Note verbale 027 及び防熱仕様に関する事項

鋼船規則 R 編

鋼船規則検査要領 R 編

ダクト貫通部の防熱施工に関する規定を改めた。

図 2.2.3-2. 断面積が 0.075 m^2 を超えるダクトの貫通部（片側にダンパを設ける場合）

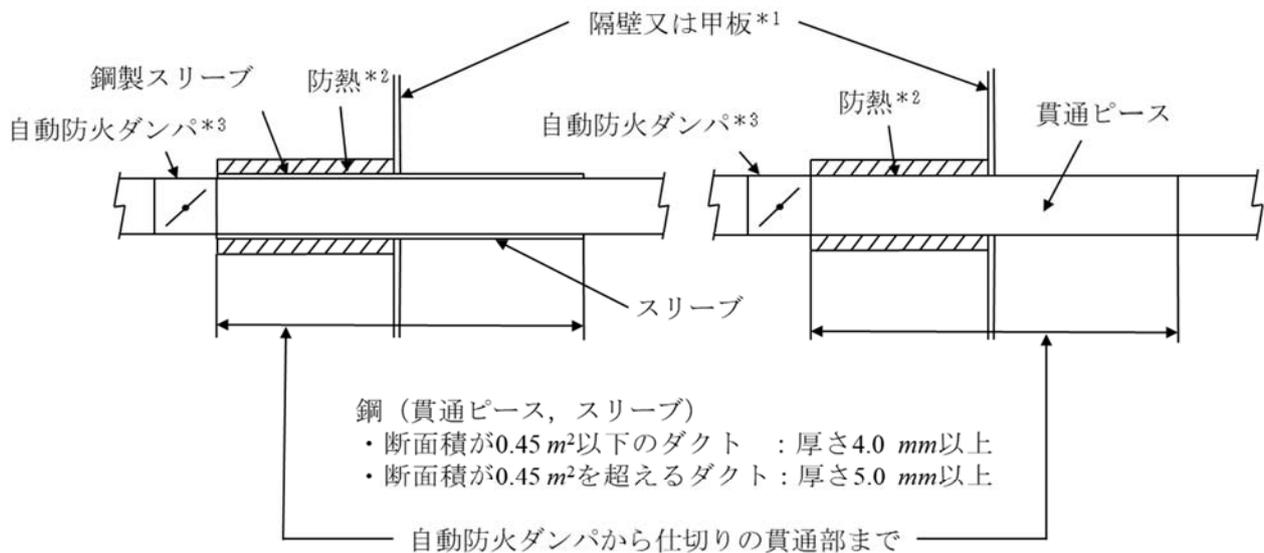
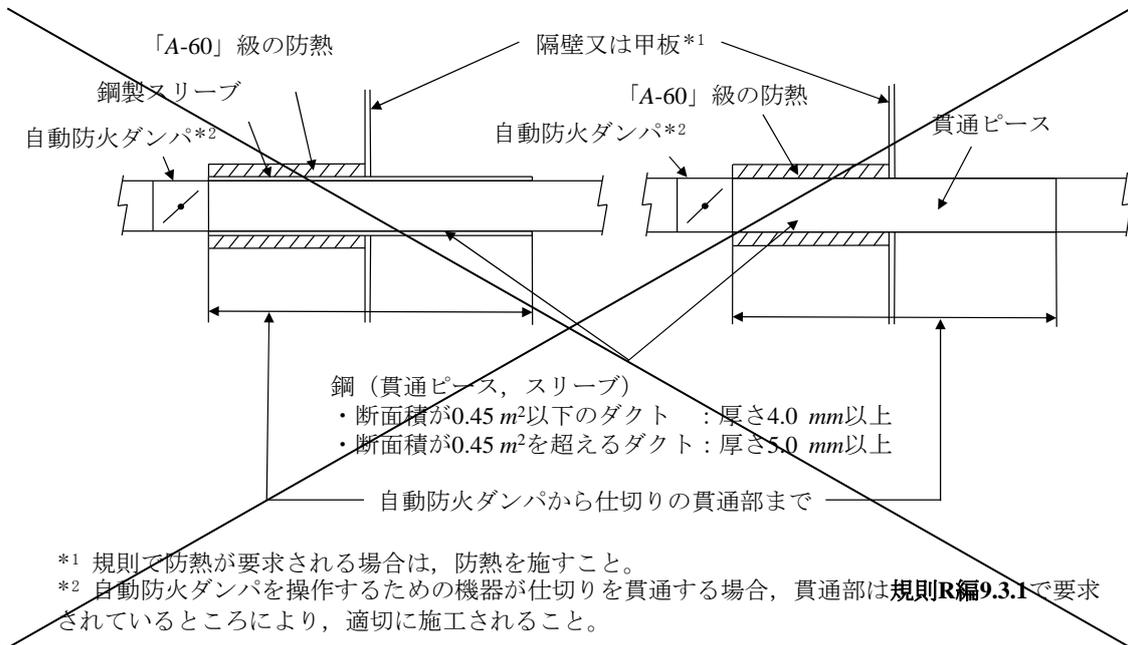
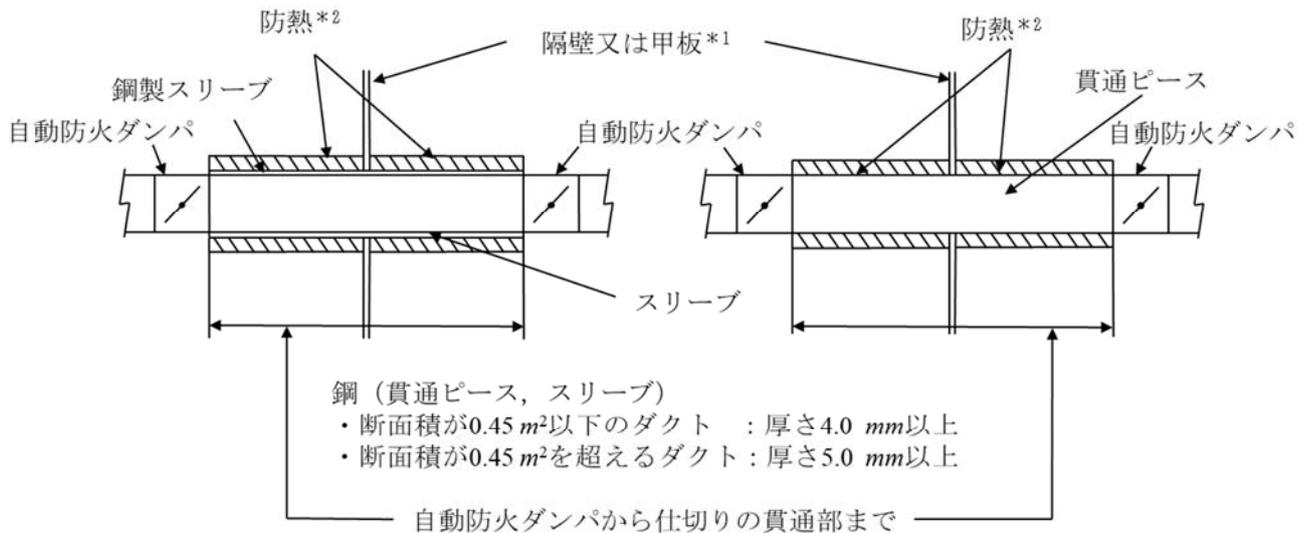
図 2.2.3-2.及び図 2.2.3-3.を次のように改める。

*2 貫通する仕切りと同等の保全防熱性を有する防熱を施すこと。

図 2.2.3-1. 断面積が $0.075 m^2$ 以下のダクトの貫通部

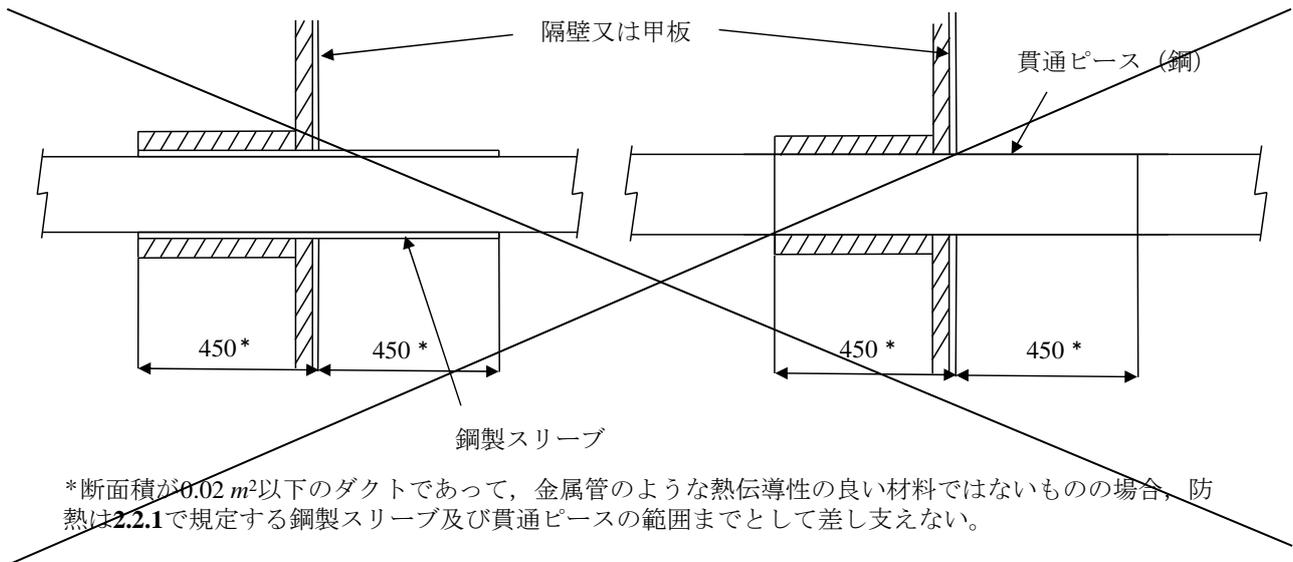
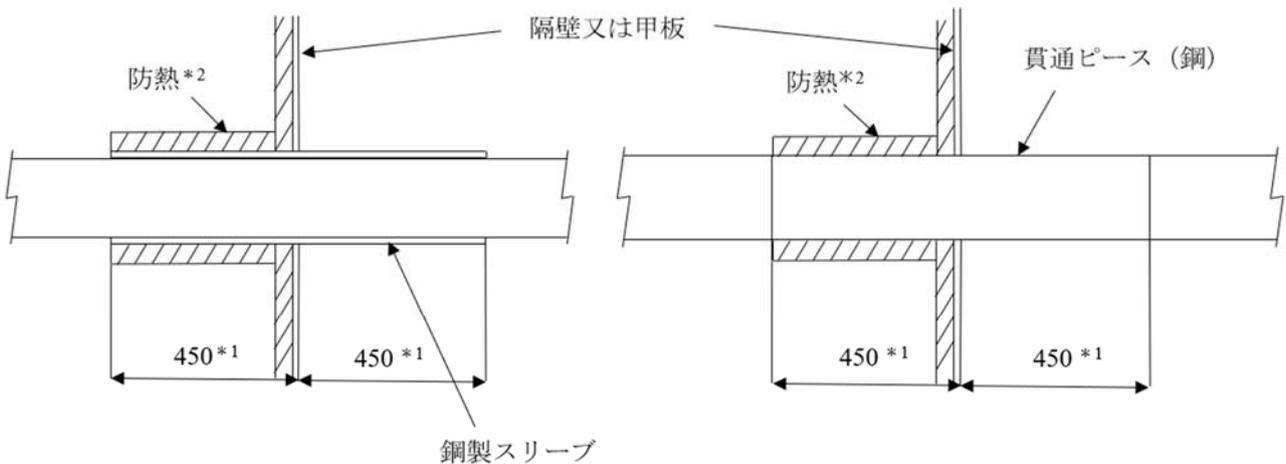
図 2.2.3-1.を次のように改める。

*1 断面積が $0.02 m^2$ 以下のダクトであって，金属管のような熱伝導性の良い材料ではないものの場合，防熱は2.2.1で規定する鋼製スリーブ及び貫通ピースの範囲までとして差し支えない。

*2 ダクトの防熱は，仕切りの防熱が施工される区画側のダクト又はスリーブに沿って450 mm以上の防熱を施すこと。
